**Forum mondial de l'harmonisation
des Règlements concernant les véhicules****162^e session**

**Accord de 1958 – Examen de projets d'amendements
à des Règlements existants, proposés par le GRE****Proposition de série 05 d'amendements au Règlement n^o 10
(Compatibilité électromagnétique)****Communication du Groupe de travail de l'éclairage
et de la signalisation lumineuse***

«Annexe 6 – Appendice 1

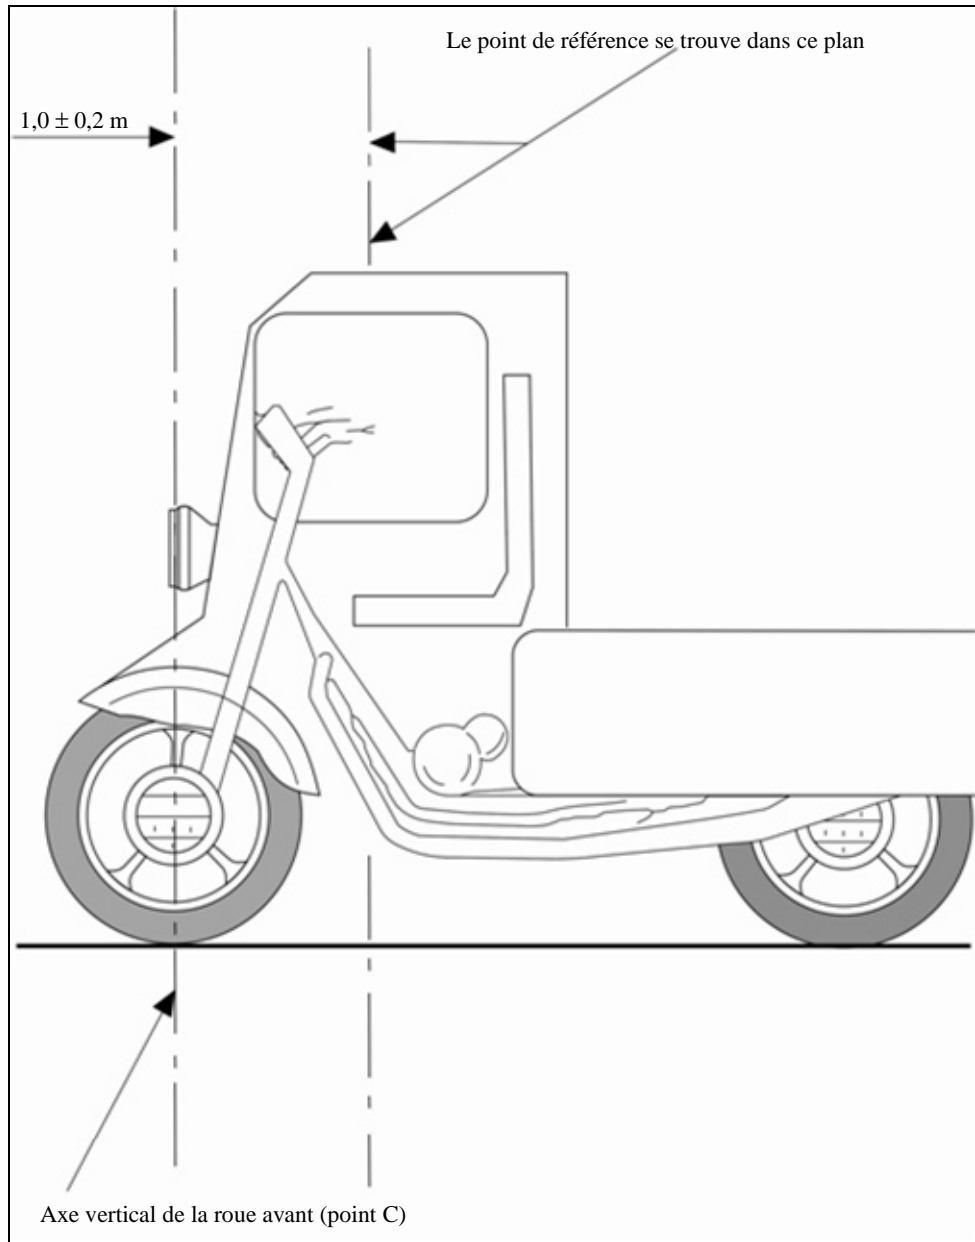
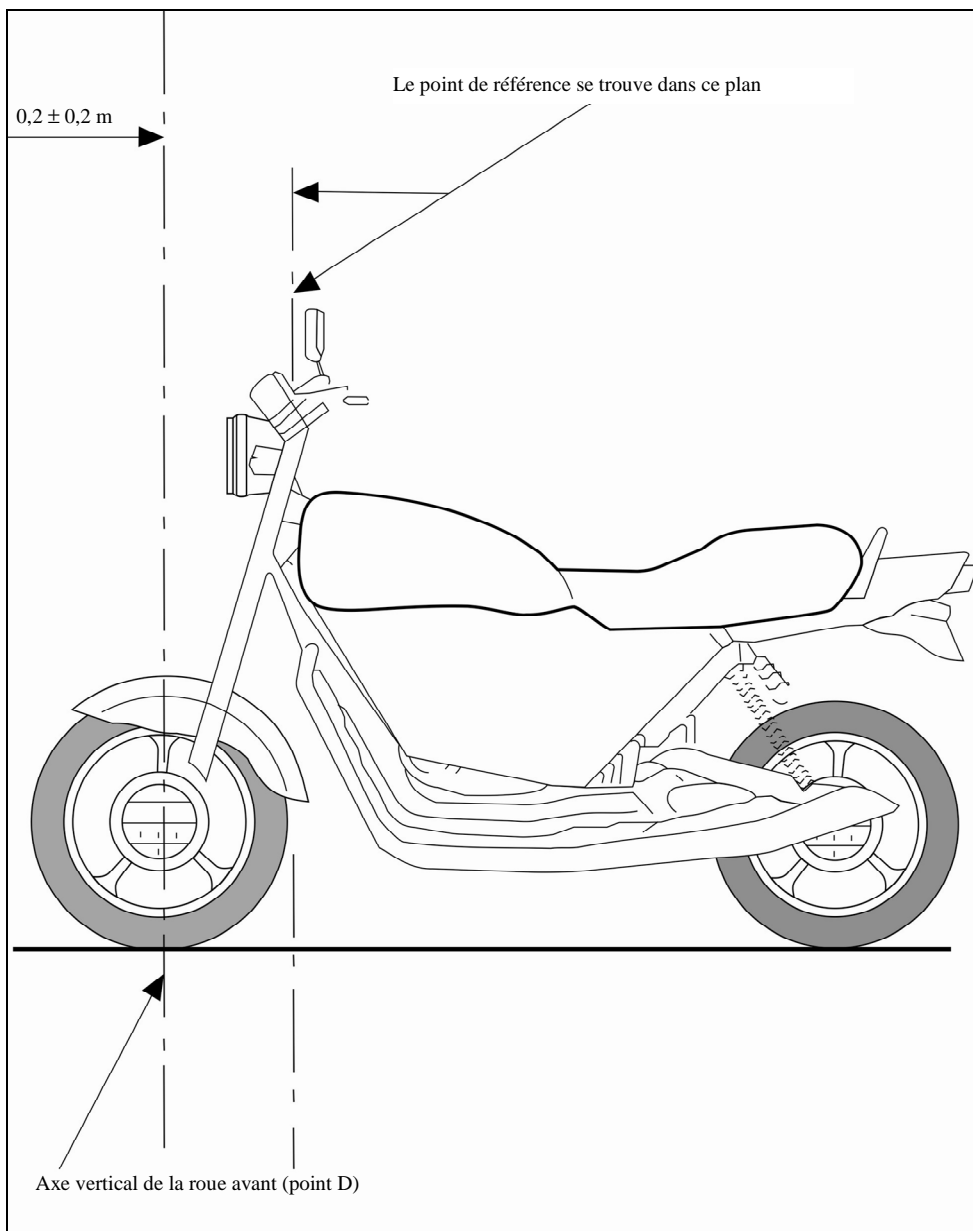
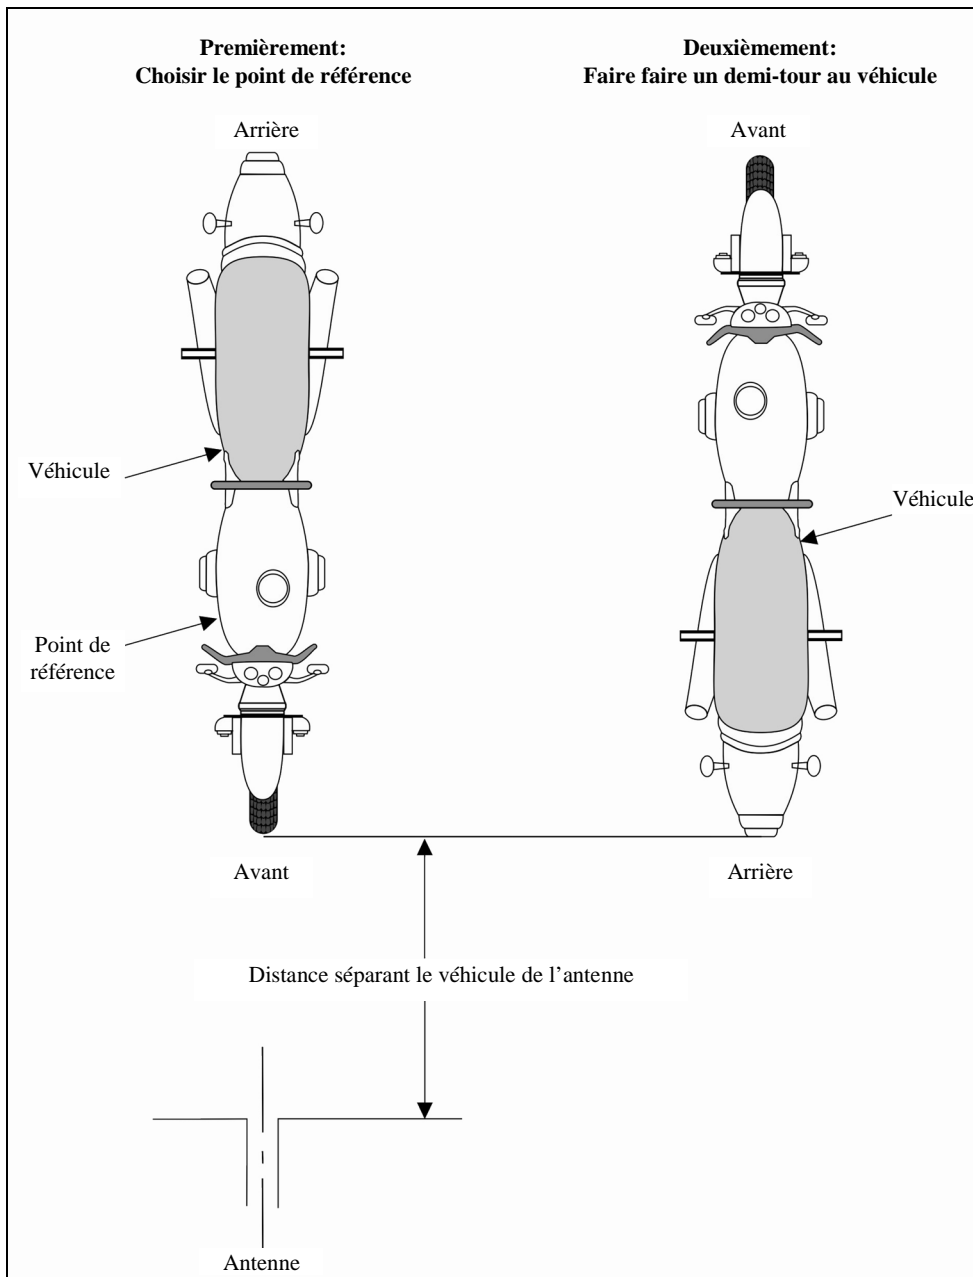
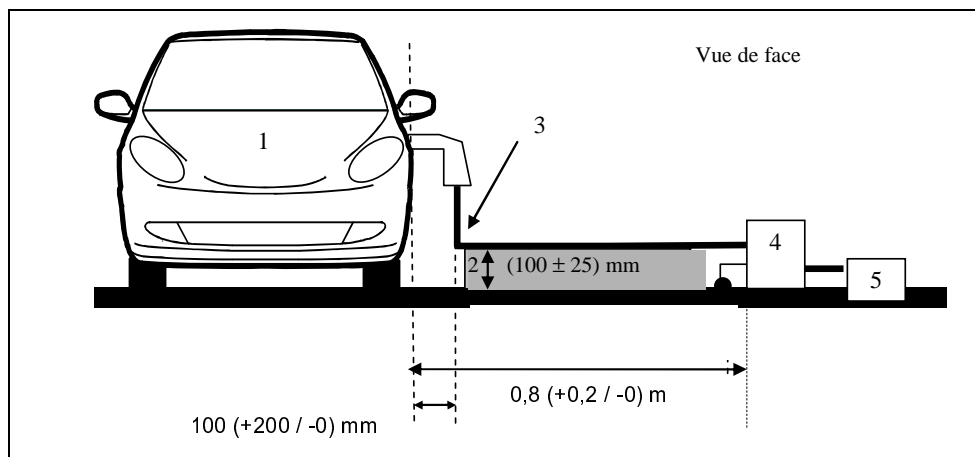
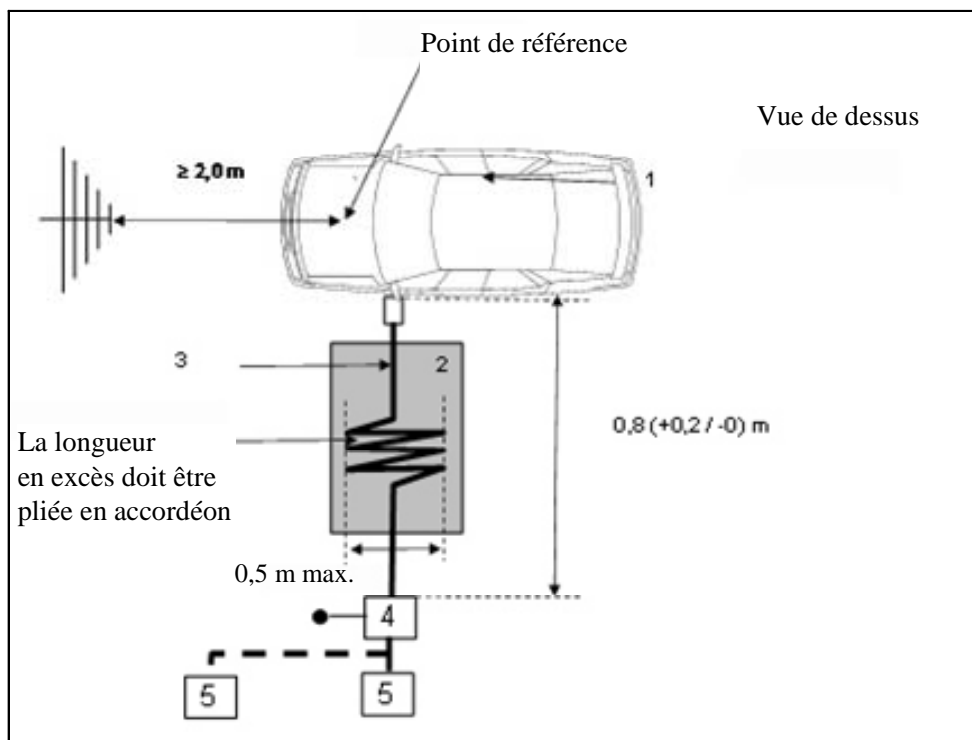
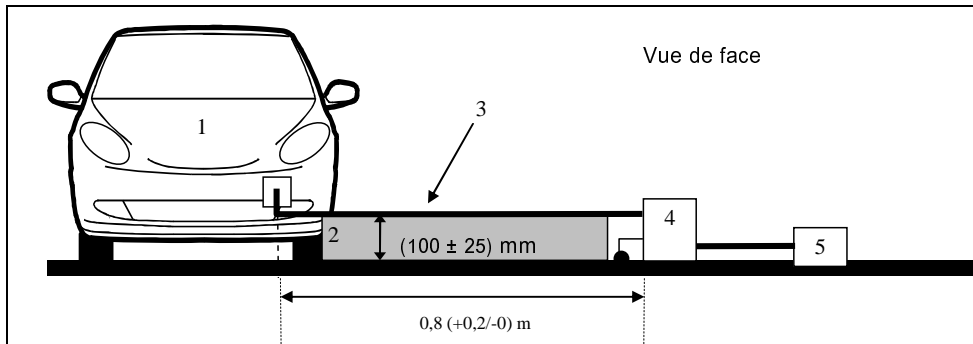
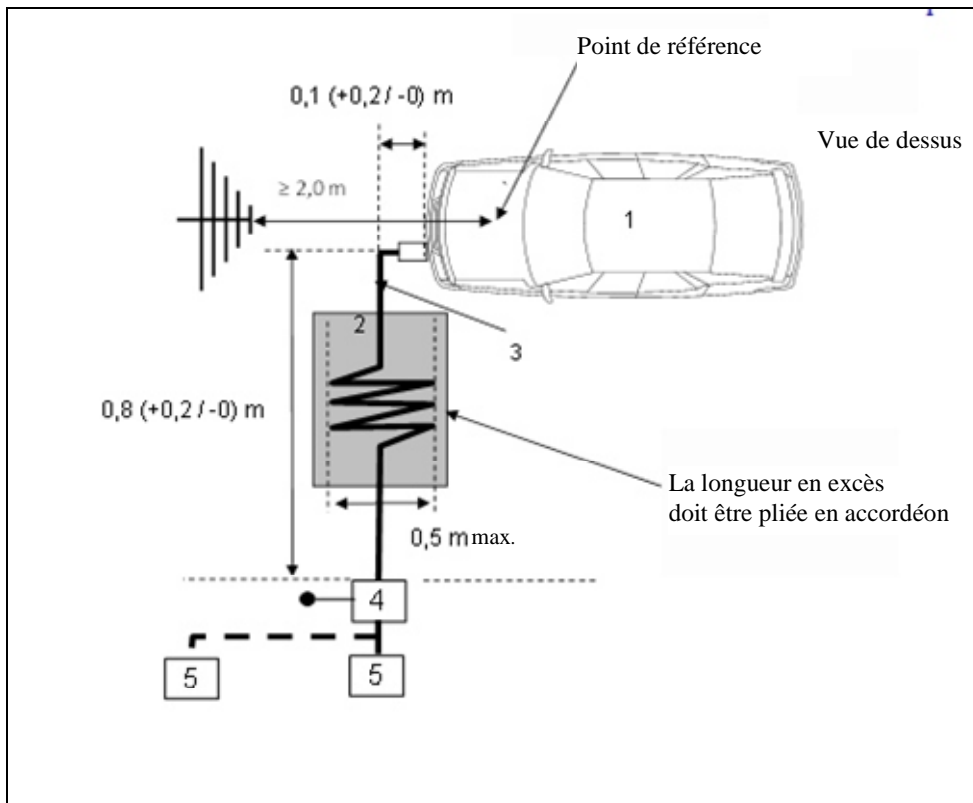
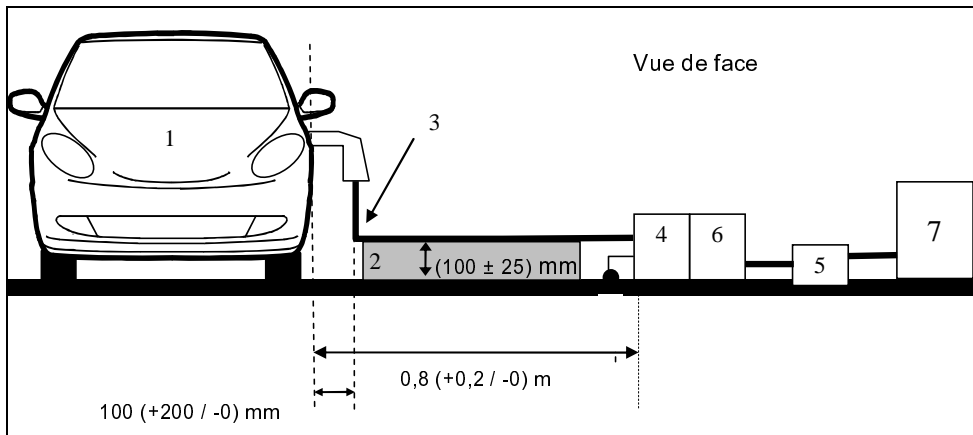
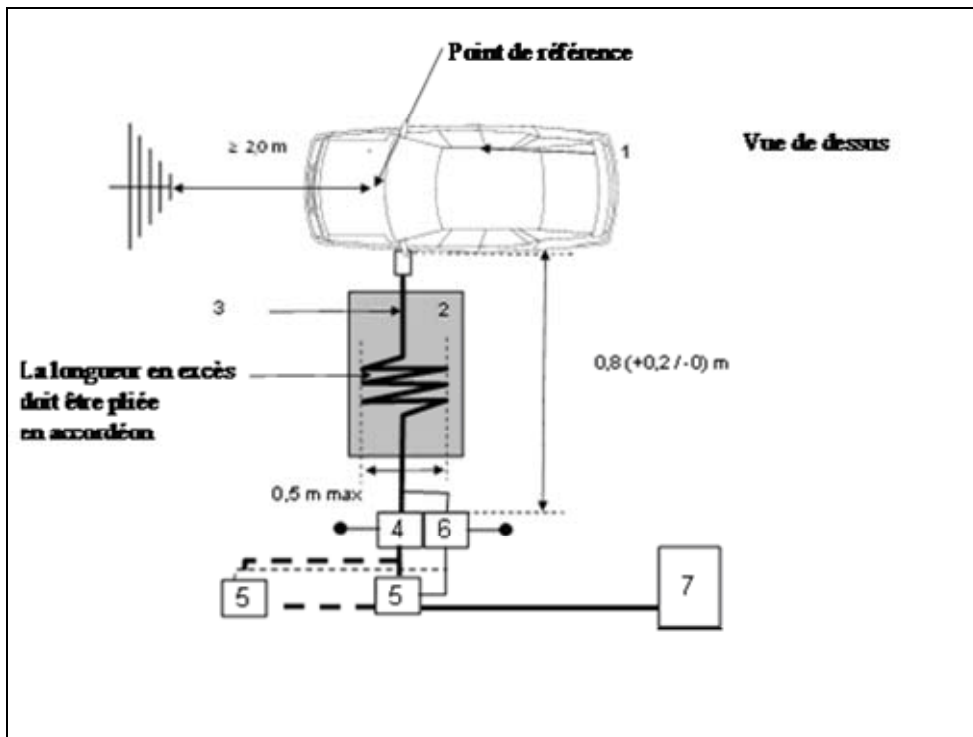
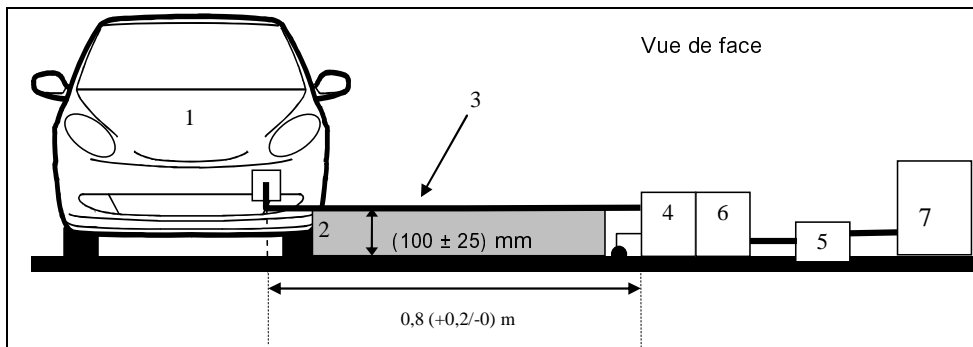
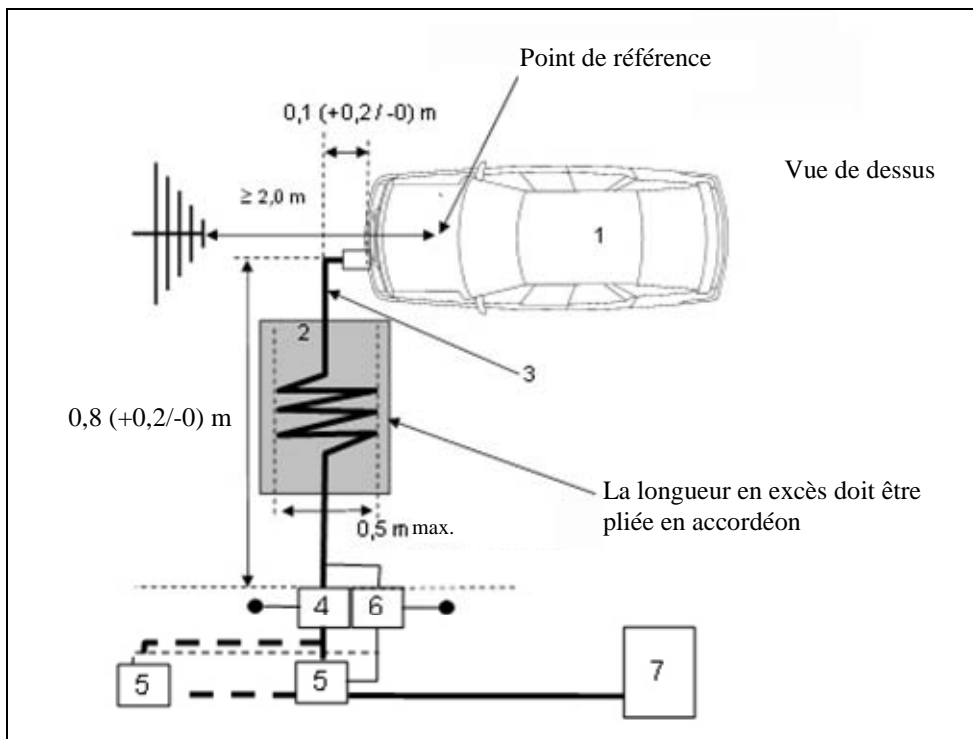
Annexe 6, appendice 1, modifier comme suit:

Figure 1

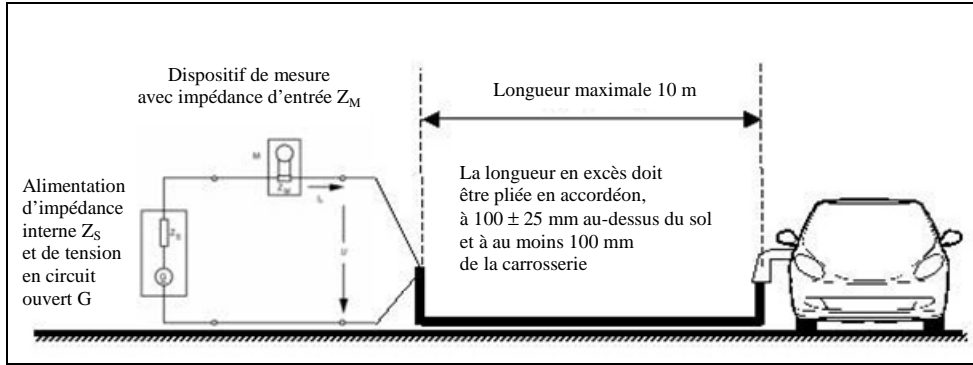
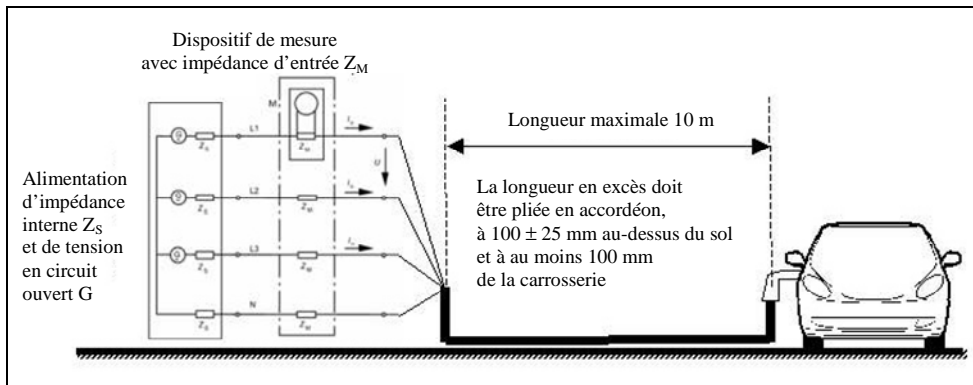
Annexe 11, appendice 1, modifier comme suit:

«Annexe 12 – Appendice 1

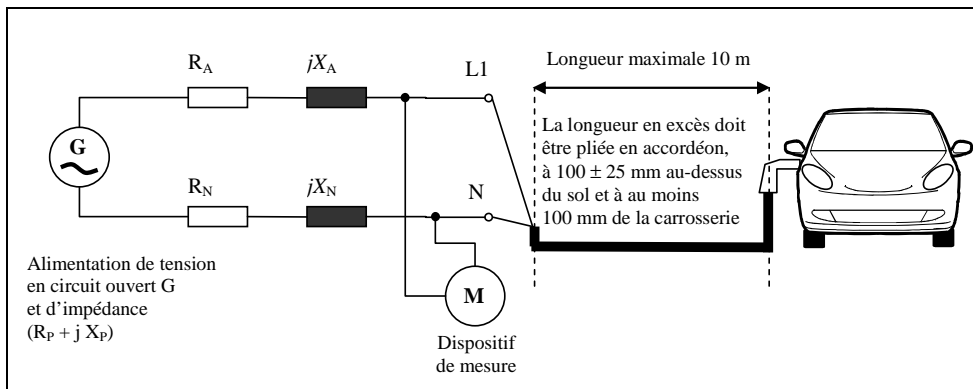
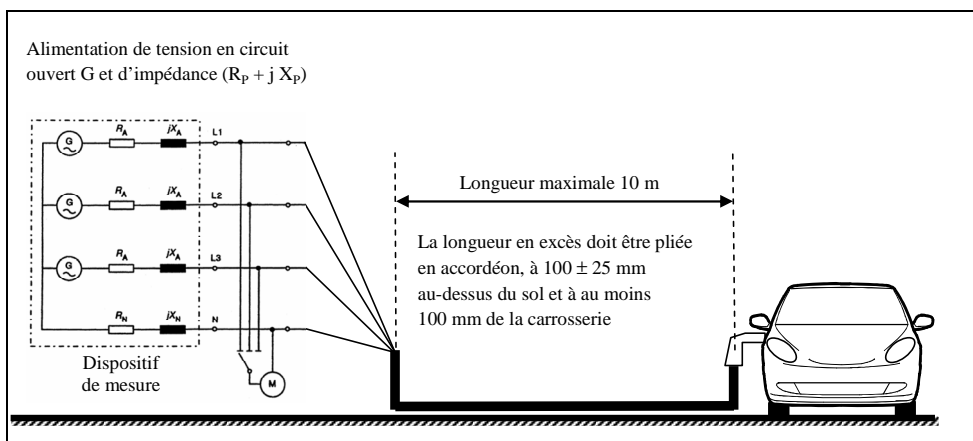
Annexe 12, appendice 1, modifier comme suit:
